Dossier # : 1175291003

Unité administrative responsable :	Arrondissement Verdun , Direction de l'aménagement urbain et des services aux entreprises , Division de l'urbanisme
Niveau décisionnel proposé :	Conseil d'arrondissement
Projet :	-
Objet :	Adopter en vertu du Règlement sur les projets particuliers de construction, de modification ou d'occupation d'un immeuble (PPCMOI), une résolution afin de permettre la construction d'un bâtiment mixte de 6 étages, comportant des commerces au rez-de-chaussée et 64 logements aux étages supérieurs, sur un terrain vacant situé au coin sud-ouest à l'intersection de la rue de l'Église et du boulevard LaSalle – Lot 1 260 182

LE PAVILLON

ÉMIS POUR PPCMOI

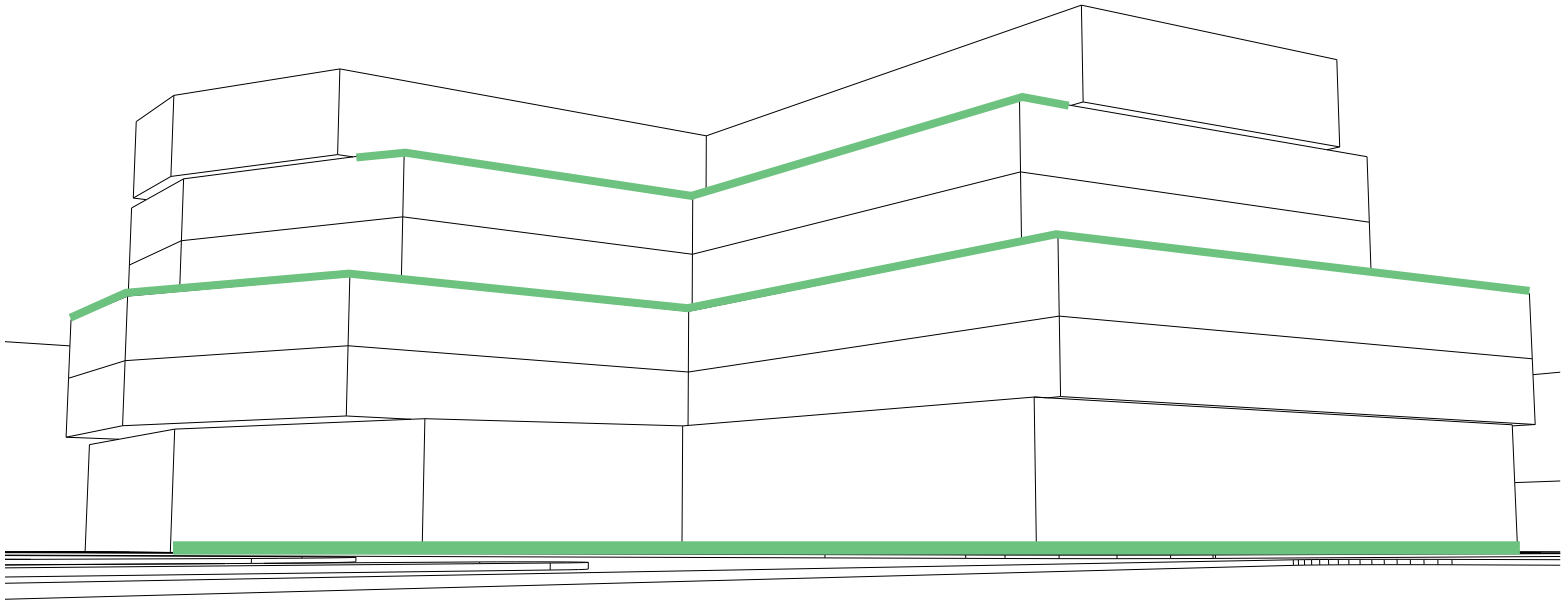
*** NOTE :**
CE DOCUMENT ADRESSE LES COMMENTAIRES ÉMIS PAR LA DAUSE ET LE CCU SUITE AU CCU DU 10 OCTOBRE 2017 ET DEVRAIT ÊTRE CONSULTÉ EN COMPLÉMENT AU DOCUMENT DE FOND ÉMIS À CETTE OCCASION.

- LE PLAN D'IMPLANTATION (PAGE 4 DU PRÉSENT DOCUMENT) REMPLACE LA PAGE 38 DU DOCUMENT PRÉSENTÉ LE 10.10.2017.
- LE TABLEAU DES SUPERFICIES (PAGE 4 DU PRÉSENT DOCUMENT) REMPLACE LA PAGE 47 DU DOCUMENT PRÉSENTÉ LE 10.10.2017.

NOUVELLE IMPLANTATION

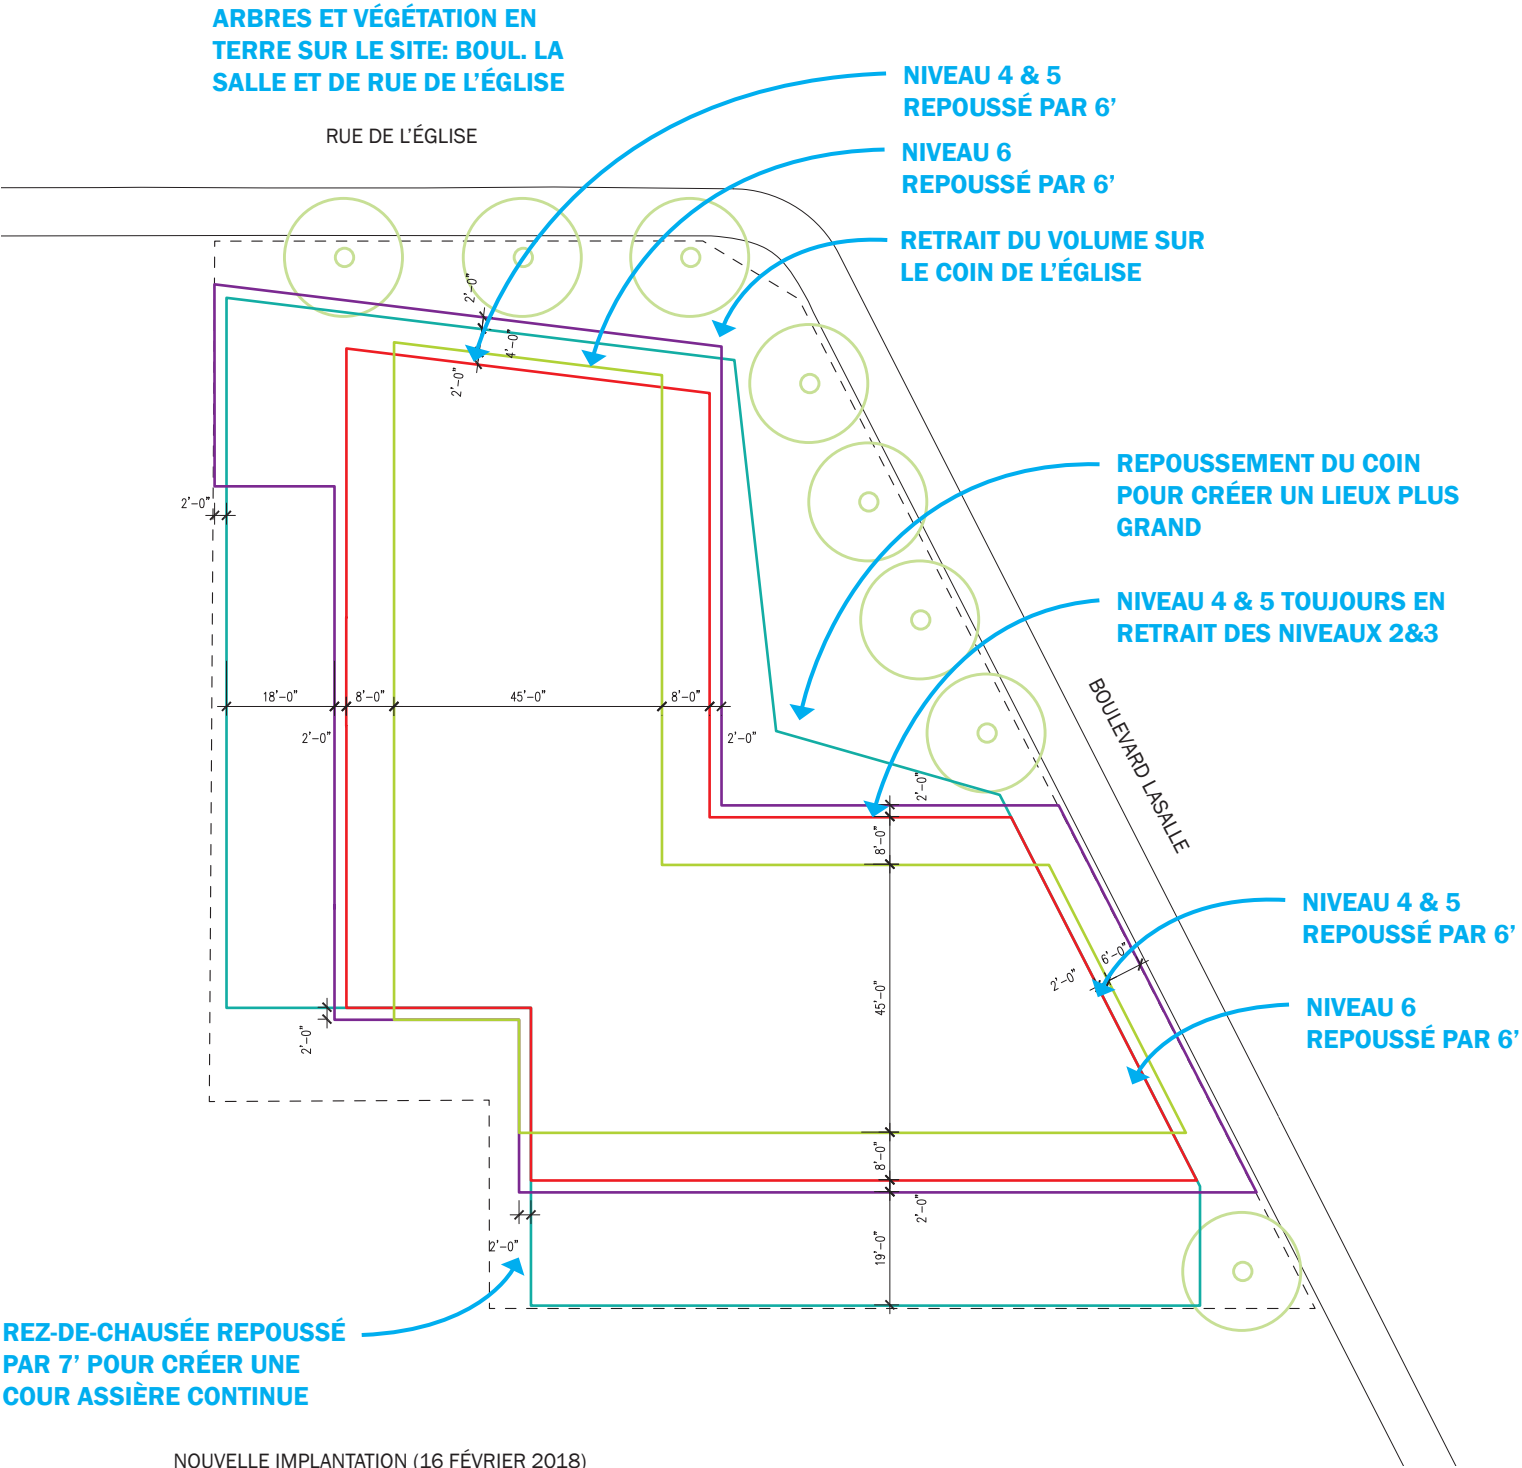
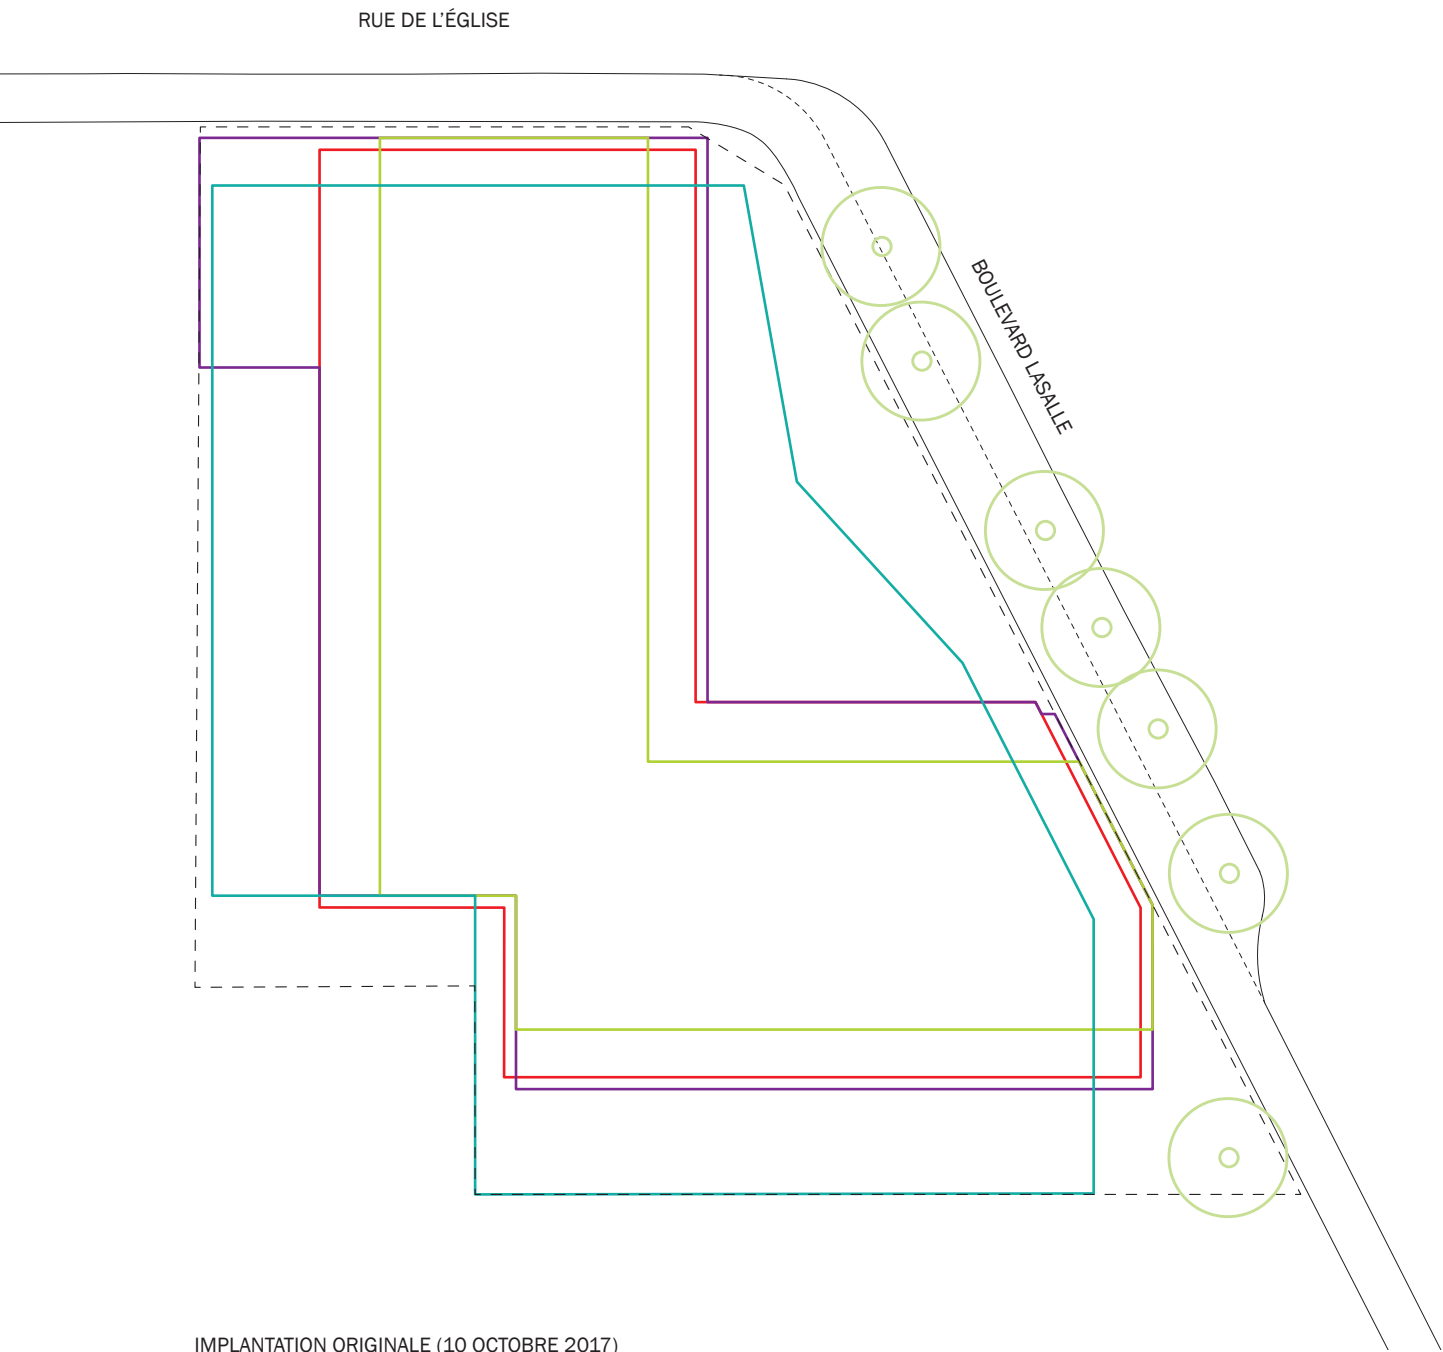
Q. Un membre estime que la façade du boulevard LaSalle est passablement proche du domaine public, surtout au niveau des 2^e et 3^e étages.

De plus, des discussions ont été tenues relativement à l'implantation au sol du bâtiment, notamment pour la façade donnant sur le boulevard Lasalle et sa proximité avec le domaine public. Le faible niveau de verdure est mentionné sur cette partie de la cour avant.

Certains membres remettent en question la brisure dans le plan de façade du boulevard LaSalle. Finalement, il est entendu que le projet de résolution demeure inchangé sur cet aspect.

R. L'architecte indique que le retrait de 6 pieds s'est effectué du 4^e au 6^e étage et reconnaît que les 2^e et 3^e étages n'ont pas été modifiés. À ce titre, il souligne que ces deux étages forment en quelque sorte le basilaire de l'immeuble, d'une hauteur équivalente aux bâtiments résidentiels voisins. Quant à lui, le 6^e étage peut être perçu à titre de couronnement de l'immeuble.
